SERVICE INFO – INA 0081

Рекомендации по установке

для натяжителя 534 0412 10

Производитель:	Ford
Модели:	Galaxy, Mondeo IV, S-Max
Двигатель:	1.8 TDCi
OE номера:	6G9Q-6A228-BC / 1425510 8G9Q-6A228-AA / 1567809
Арт. номер:	534 0412 10

Рисунок 3: болты

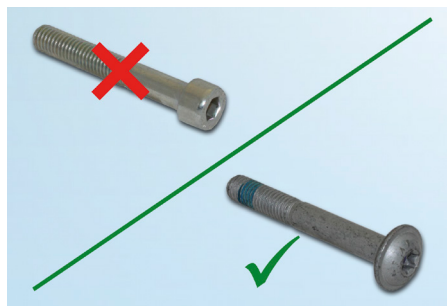
При установке натяжителя 534 0412 10, предлагаемого Schaeffler Automotive Aftermarket, необходимо убедиться, что болты, извлеченные из старого натяжителя, заменены новыми, вложенными в комплект. (Рис.3).

Необходимо использовать новые болты натяжителя, входящие в комплект поставки.
